Územný plán zóny Dunajská, zmeny a doplnky 2010/2

Správa o prerokovaní územnoplánovacej dokumentácie Územný plán zóny Dunajská, zmeny a doplnky 2010/2

**VYHODNOTENIE STANOVÍSK A PRIPOMIENOK UPLATNENÝCH PRI PREROKOVANÍ
ZMIEN A DOPLNKOV ÚZEMNÉHO PLÁNU ZÓNY
DUNAJSKÁ, ZMENY A DOPLNKY 2009**

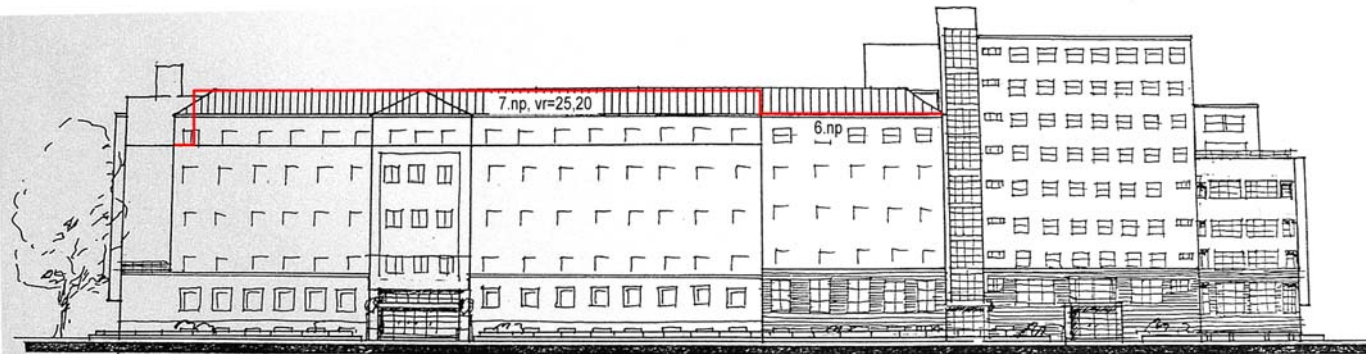
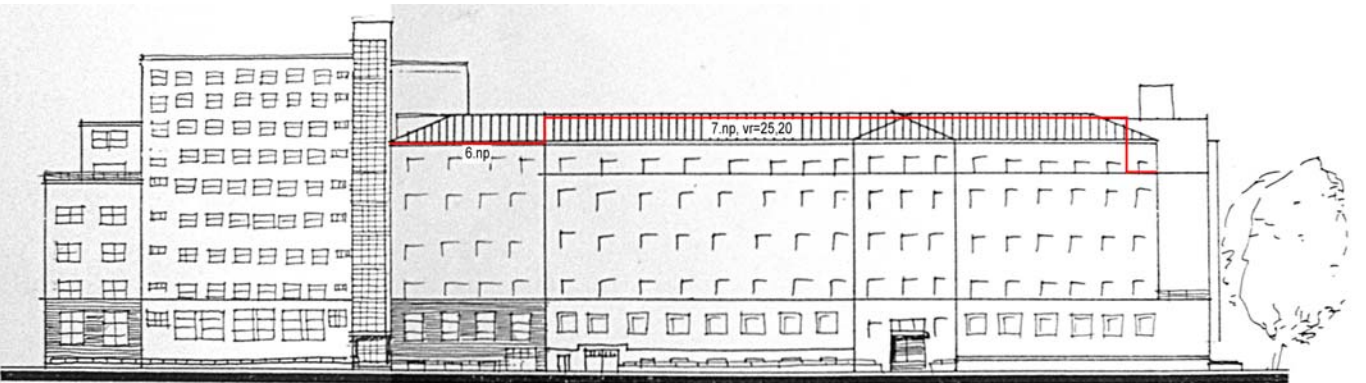
28.	<u>Bezručova Invest s. r. o., Kominárska 2,4, 831 04 Bratislava</u> List evidovaný pod č. MAGS ORM 34172/10/18 dňa 29.01.2010	
	1. Vzhľadom k tomu, že nevyhnutnou podmienkou fungovania existujúceho objektu na Bezručovej 3 a 5 je podmienka na zabezpečenie dostatočného počtu parkovacích miest. Vznášajú týmto pripomienku v rámci procesu prerokovania ÚPN zóny Dunajská, na zapracovanie do návrhu Zmien a doplnkov Územného plánu zóny Dunajská, výkres č. 6 riešenie dopravy, komplexné riešenie statickej dopravy v predmetnom bloku 18/7 – a to spoločne pod objektom na Bezručovej č. 3 a pod Lomonosovovou ulicou v celkovej kapacite 290 miest.	Neakceptuje sa vytvorenie zostupnej rampy z úrovne Lomonosovovej ulice. Akceptuje sa, do upraveného návrhu zmien a doplnkov územného plánu zóny upraviť reguláciu bloku 18/7a v zmysle výsledkov dorokovania podľa ustanovení § 22 a § 23 stavebného zákona s dotknutými orgánmi, dotknutou mestskou časťou a dotknutými subjektmi v súlade s komplexným vyhodnotením pripomienok. Požaduje sa doriešenie

Por. č.	Účastníci prerokovania Stanoviská a pripomienky	Vyhodnotenie
	2. Z dôvodu reálnych možností dotvorenia predmetného bloku z hľadiska urbanisticko - architektonických, hmotovo - priestorových, kompozičných a prevádzkových daností riešeného územia žiadajú vo výkrese č. 5 zelene a prvkov ekologickej stability zosúladiť grafické znázornenie predzahrádok v rámci bloku 18/7 (Lomonosovova ul.) s dnešným skutkovým stavom. 3. Požadujú zosúladiť časť návrhu priestorového a funkčného usporiadania územia, zásad jeho využitia a limitov (textová časť) podľa regulačného listu pre blok 18/7 nasledovne: - funkčné využitie: územie s prevahou občianskej vybavenosti – max 73 % (hotel, zdravotnícke zariadenie, občianska vybavenosť, služby), byty – do 27 % a statická doprava v zmysle príslušných STN k navrhovaným zariadeniam.	zosúladiť a doriešiť stavbu podzemnej garáže pod Lomonosovovou ul. a dotknuté verejné horúcovody a kanalizáciu na úrovni podkladovej architektonickej štúdie. Následné technické riešenia sú predmetom spracovania následných stupňov projektovej dokumentácie. Akceptuje sa, do upraveného návrhu zmien a doplnkov územného plánu zóny upraviť reguláciu bloku 18/7a : zachovať predzáhradky objektov ako originálnu a integrálnu súčasť národných kultúrnych pamiatok situovaných na Bezručovej a Klemensovej ulici. Akceptované v návrhu zmien a doplnkov kde je vyjadrená pre blok 18/7 a regulácia funkčného využitia občianska vybavenosť 73% , byty 27 %, parkovacia garáž o kapacite 290 stojísk. Akceptuje sa, doplniť do textovej časti upraveného návrhu zmien a doplnkov ÚPN Z do regulácie funkčného využitia a regulačného listu stanovenie minimálneho podielu zdravotníckej funkcie z celkového percentuálneho zastúpenia určeného pre občiansku vybavenosť, a to v rozsahu zodpovedajúcom min 2700 m².

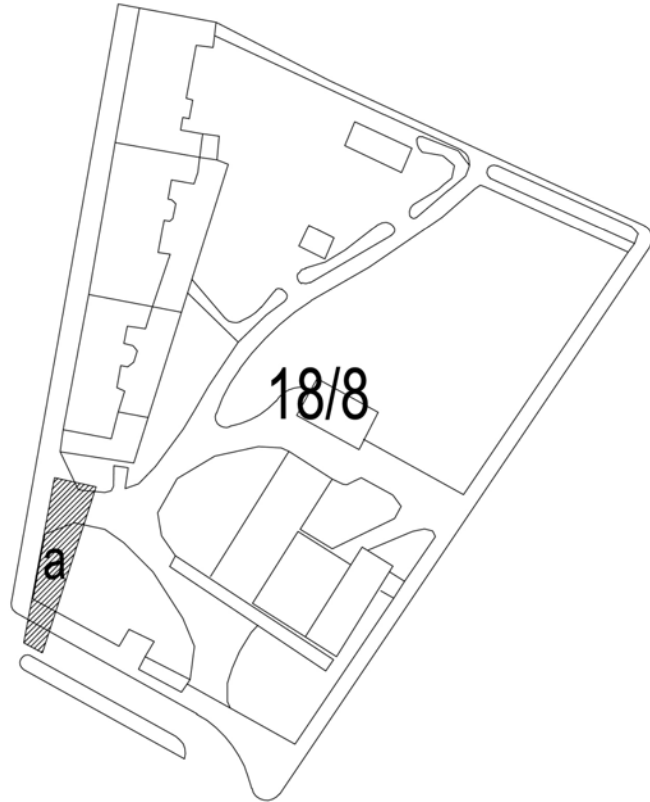
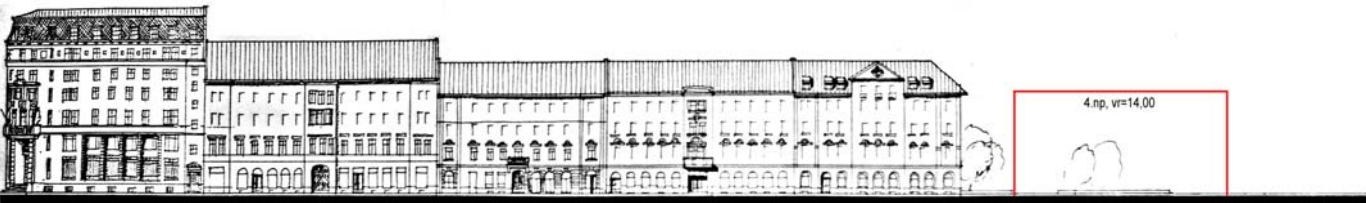
Por. č.	Účastníci prerokovania Stanoviská a pripomienky	Vyhodnotenie
	5. Blok č. 18/8 – a, urbanistický obvod č. 18 – Bezručova, Šafárikovo námestie, Štúrova ulica: reguláciu odvodiť od historickej situácie, blok č. 18/8 uzatvoriť z južnej strany v historickej stope pôdorysu a proporciách Landererovho paláca.	objektu. Konkrétne riešenie bude usmerňované KPÚ v Bratislave ako príslušným orgánom štátnej správy na úseku ochrany pamiatkového fondu v následnom procese územných konaní a povoľovaní stavieb. V záujme dosiahnutia dohody s dotknutými orgánmi štátnej správy pri prerokovaní bol návrh vyhodnotenia dorokovaný s KPÚ Bratislava dňa 7.5.2010. Neakceptuje sa, návrh zmeny reflektuje záujem vytvorenia parku vo vzťahu k existujúcemu parčíku na Šafárikovom nám., nie je v rozpore s ustanoveniami zákona č. 49/2002 Z.z. o ochrane pamiatkového fondu v znení neskorších predpisov a neohrozuje zachovávanie pamiatkových hodnôt v území. Navrhovaná zmena regulácie na Šafárikovom nám. súvisí s prerokovanými zmenami a doplnkami ÚPN hl.m. SR Bratislavy, ZaD 02, v rámci ktorých bola prerokovaná zmena KR/SM/16, RV/SM/24 Šafárikovo nám. Akceptuje reguláciu navrhnutú tak, aby sa zachoval park na Šafárikovom námestí a aby bolo v rámci zástavby vytvorené prepojenie medzi historickou a vnútornou blokovou zeleňou. V záujme dosiahnutia dohody s dotknutými orgánmi štátnej správy pri prerokovaní Návrhu zmien a doplnkov územného plánu hlavného mesta SR Bratislavy, ZaD 02 sa hlavné mesto obrátilo na MVR SR so žiadosťou o súčinnosť pri dorokovaní uplatnených pripomienok v zmysle ustanovení § 22 ods. 4 a § 136 stavebného zákona a § 2 písm. a) bod 1. zákona č. 608/2003 Z.z. o štátnej správe pre územné plánovanie, stavebný poriadok a bývanie a o zmene a doplnení zákona č. 50/1976 Zb. o územnom plánovaní a stavebnom poriadku (stavebný zákon) v znení neskorších predpisov, v znení neskorších predpisov. MVR SR vydalo v danej veci rozhodnutie č. MVR-2010-101020/28153, ktoré je premietnuté do návrhu vyhodnotenia predmetných
